n°	2021-P146
Au	Conseil d'administration
Date	2021-04-22

Installation commune de la Bibliothèque publique d'Ottawa (BPO) et de Bibliothèque et Archives Canada (BAC) — 555, rue Albert — Design détaillé (100%)

Installation partagée de la Bibliothèque publique d'Ottawa et de Bibliothèque et Archives Canada

Réponses aux préoccupations soulevées lors de la rencontre de la CCN et du CMRC du 5 août 2021

Point de vue depuis la rue Albert :

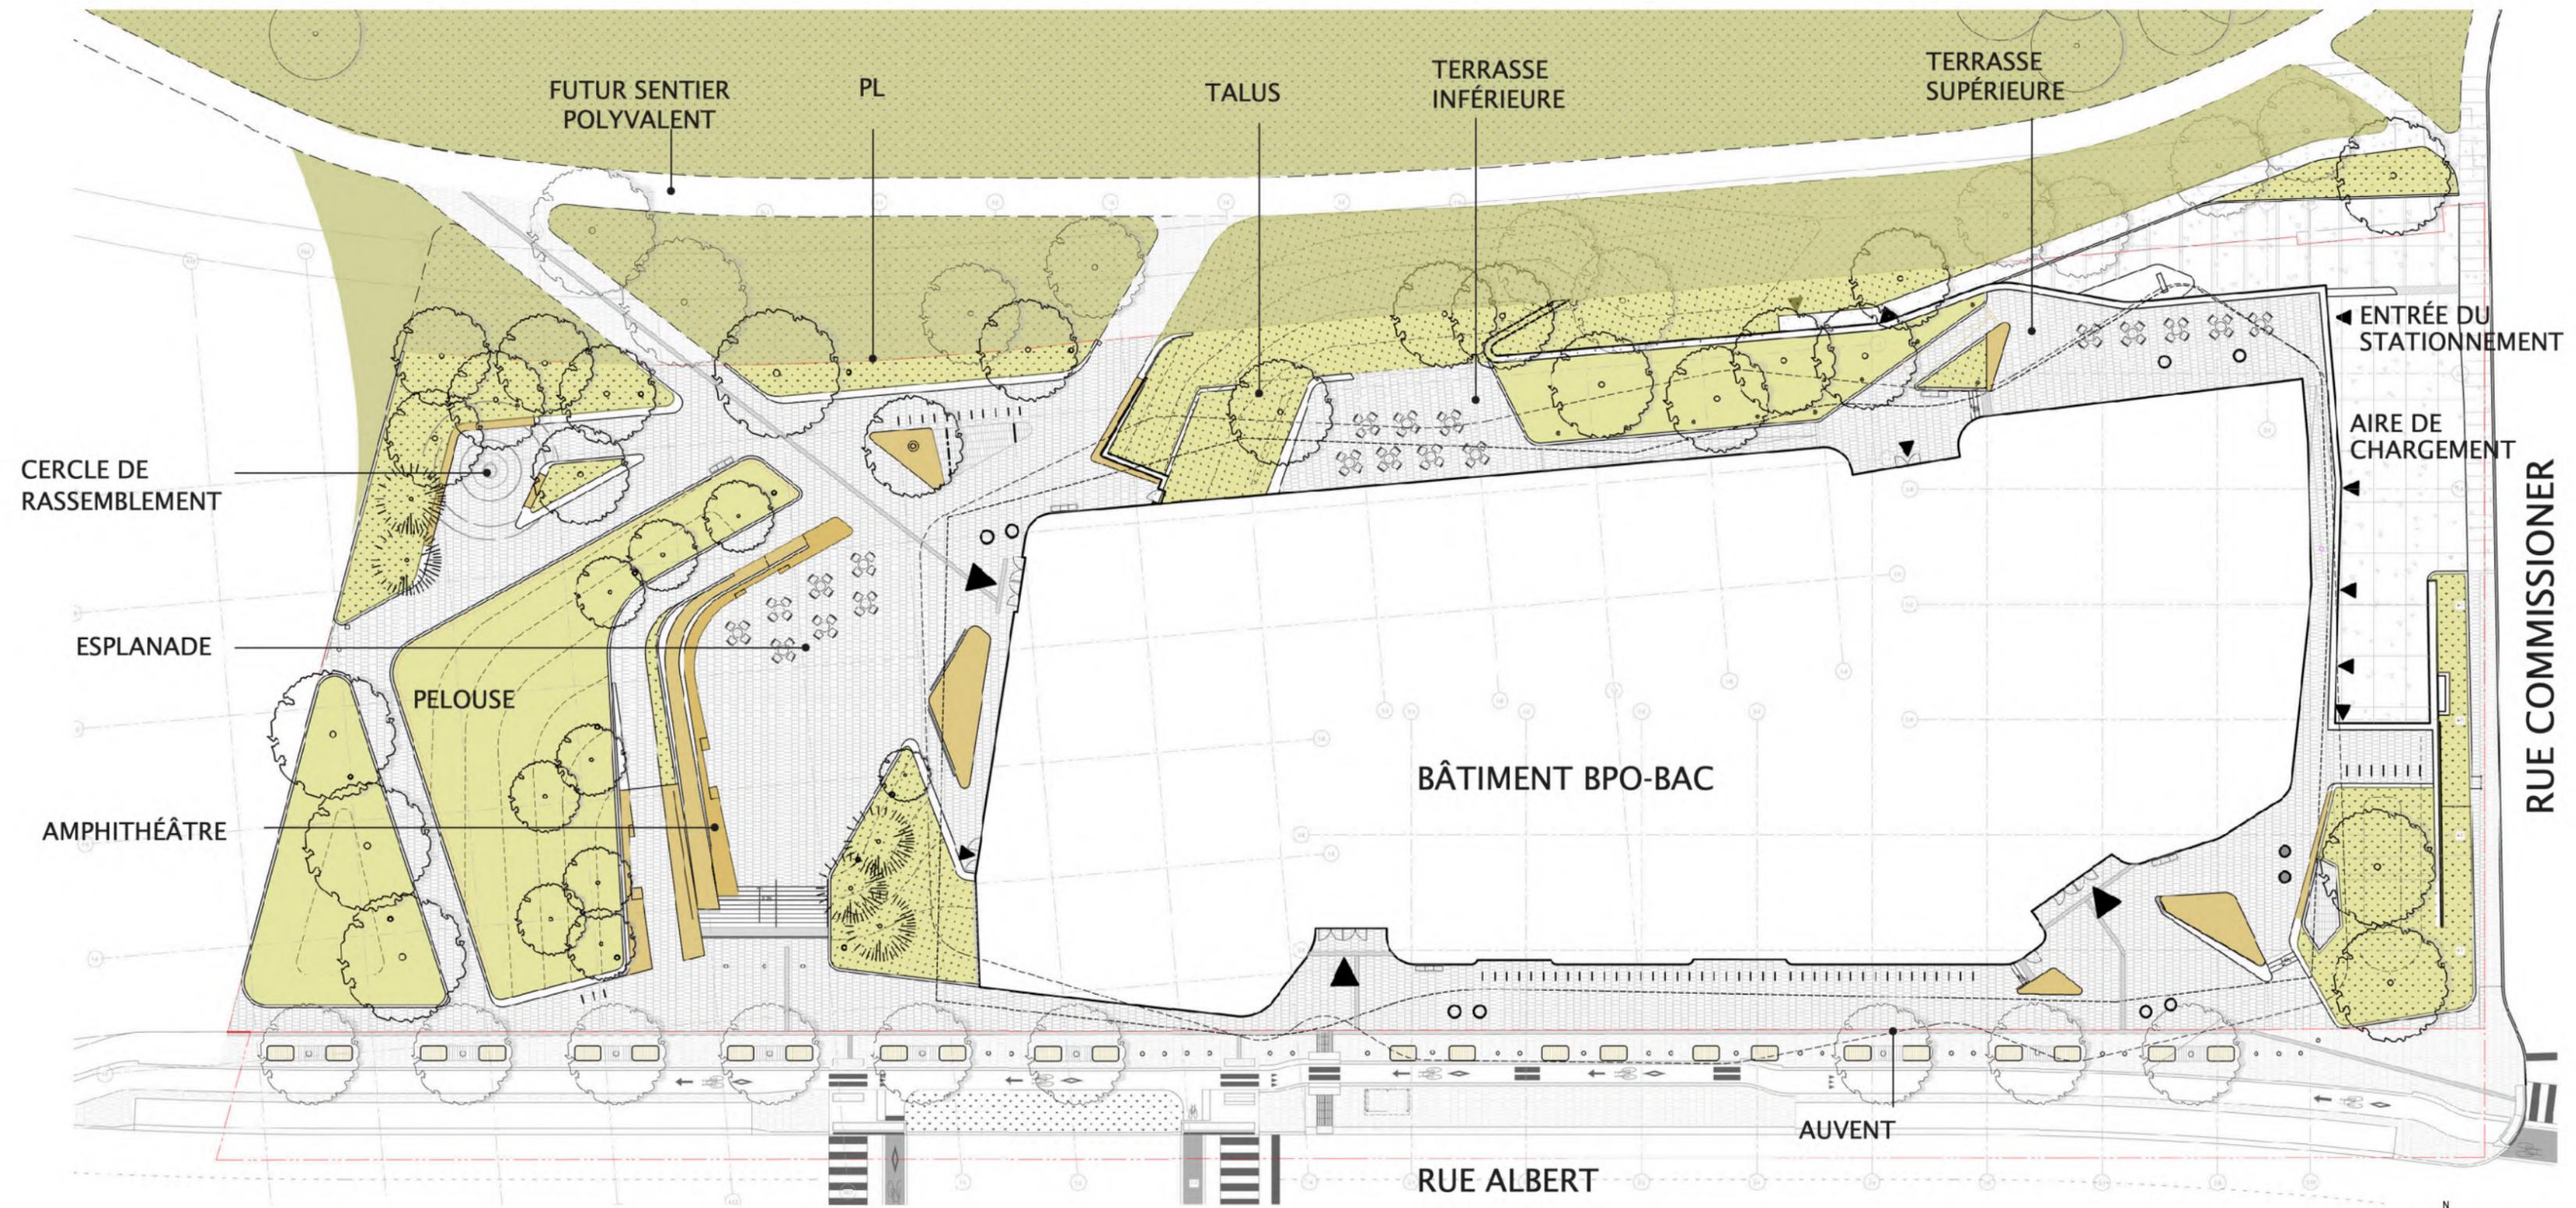
- Les membres sont fermement convaincus que la vue en fin de scène nécessite davantage de travail, qui comprendrait l'intégration d'éléments verticaux pour marquer la fin de la vue ainsi que des modifications à la forme du toit et à la silhouette pour s'harmoniser en particulier avec cette vue.

La circulation vers l'ouest sur la rue Albert et l'emplacement de l'installation partagée BPO-BAC sur l'escarpement, à l'endroit où la rue Albert passe de la zone du centre-ville au nouveau quartier des plaines LeBreton, donne l'occasion au bâtiment d'agir comme point d'entrée.

Sur la façade faisant face à la rue Albert et au centre-ville à l'est, le vitrage de l'étage supérieur servira de phare durant le jour et en soirée.

Plusieurs modifications ont été apportées au plan pour profiter de cette possibilité, y compris une légère courbure de la ligne de toiture sur la façade est ainsi que des éléments de la cabine de machinerie de façon à reproduire la forme incurvée de la ligne d'avant-toit.

La silhouette raffinée du toit contribuera à la vue avec la lumière provenant du vitrage de l'étage supérieur pour accentuer le caractère de phare de l'architecture pour le centre-ville et la rue Albert à l'est.
